2021年6月18日

三菱マヒンドラ農機株式会社

コンバインのリコール届出(届出番号:4976)に関するお知らせ

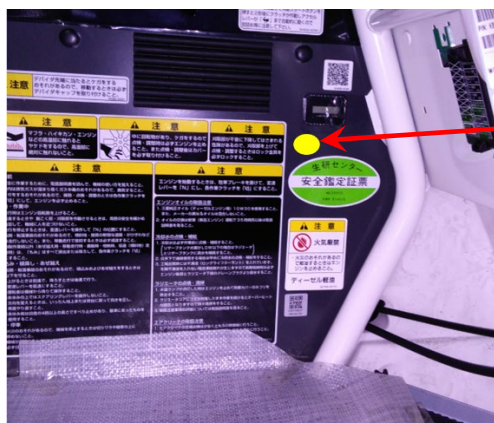
事象①動力伝達装置において、主変速レバーに繋がった主変速ロッドと走行用 HST（静油圧式無段変速機）を連結するピンの選定が不適切でスナップピンによる連結としたため、ワラ等の引っ掛かりでスナップピンが抜ける場合がある。そのため、そのまま使用を続けると、主変速ロッドが HST から外れ、最悪の場合、主変速レバーを中立位置にしても、イグニッションキーを“OFF”にしなければ、車両が停止しないおそれがある。

事象②制動装置において、駐車ブレーキペダルと駐車ブレーキアームを連結する駐車ブレーキロッドのピン選定が不適切でスナップピンによる連結としたため、ワラ等の引っ掛かりでスナップピンが抜ける場合がある。そのまま使用を続けると、駐車ブレーキロッドが駐車ブレーキアームから外れ、駐車ブレーキペダルで駐車ブレーキが効かなくなり、車両が動き出すおそれがある。

事象①全車両、主変速ロッドの HST 抜け方向への動きを牽制する金具を追加し、HST と連結するスナップピンをワリピンへ変更し、平座金を追加する。

事象②全車両、スナップピンをワリピンへ変更する。
